Ville de Saint-Nom-la-Bretèche

PLAN LOCAL D'URBANISME

ENQUETE PUBLIQUE SUR LA MISE
EN COMPATIBILITE DU PLU

RAPPORT ET CONCLUSIONS

Le plan de zonage du PLU :

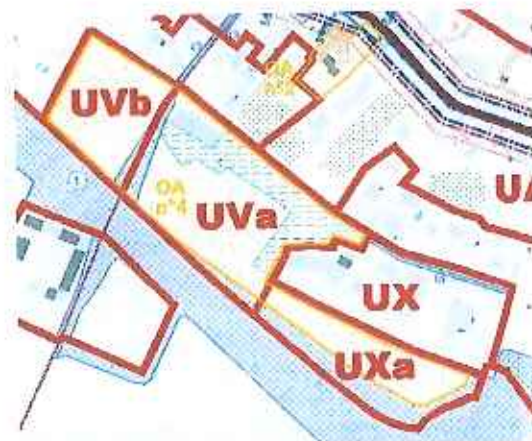
Une contradiction a été relevée entre les exposés de présentation et les plans du projet sur la mitoyenneté avec les cinq résidences proches (trois au Nord et deux à l'Ouest). Le chemin des Longues Raies est-il prolongé à l'Ouest par une voie en impasse ?

Question 4 a : Quelle implantation des constructions sera retenue ?

Question 4b : Le chemin des Longues Raies est-il prolongé vers l'Ouest ?

Question 5a : Une zone spécifique est-elle envisagée pour délimiter la zone humide ?

Réponse de la commune : Le projet est bien mitoyen avec les propriétés au nord et à l'ouest néanmoins des marges de retrait des constructions sont prévues dans le cadre de l'application de règles du PLU afin de réduire l'impact des nouvelles constructions sur le voisinage.

Réponse de la commune : Conformément à l'OAP définie dans le cadre de la mise en compatibilité, OAP qui est opposable au permis de construire, il n'est pas prévu de chemin dans le prolongement du chemin des Longues Raies.

Réponse de la commune : La zone humide est bien identifiée (couleur bleue) et répertoriée dans les documents comme une zone humide de la même façon qu'elle l'était auparavant. Notre PLU fait bien référence aux règlements du SAGE et du SDAGE, en conséquence les règles de protections
